改善箇所説明図

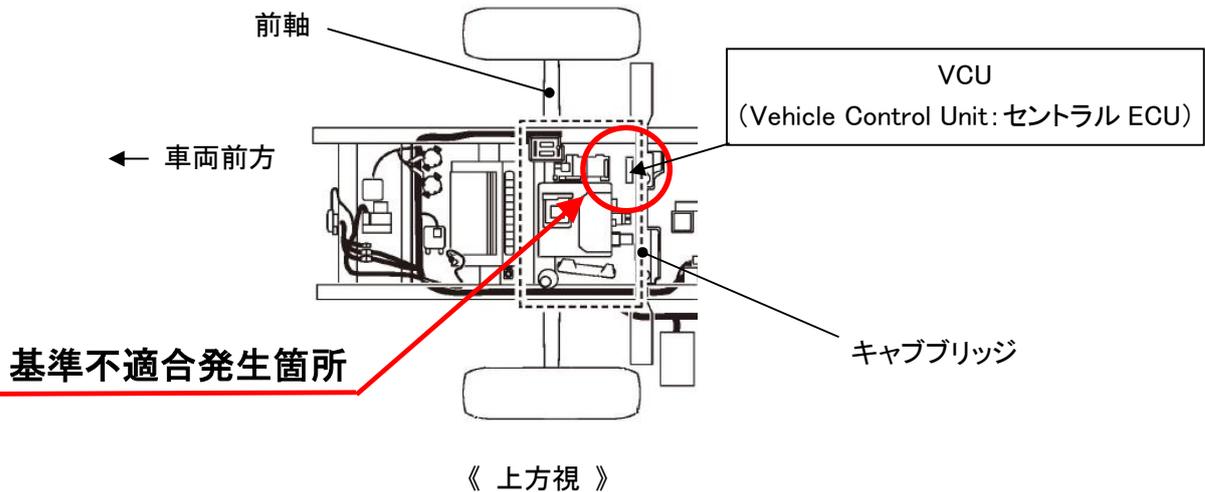
電気自動車の小型トラックにおいて、VCU の制御プログラムが不適切なため、通信エラーが生じていると誤判定し、安全のために高電圧システムをシャットダウンすることがある。このため、走行中に運転者が予期せぬタイミングで、メーター内に表示されている高電圧バッテリーの充電率が 0%を示して走行を継続できなくなる。

注：□ は、制御プログラムを対策品に書き換える部品を示す。

全車両、VCU の制御プログラムを対策品に書き換える。
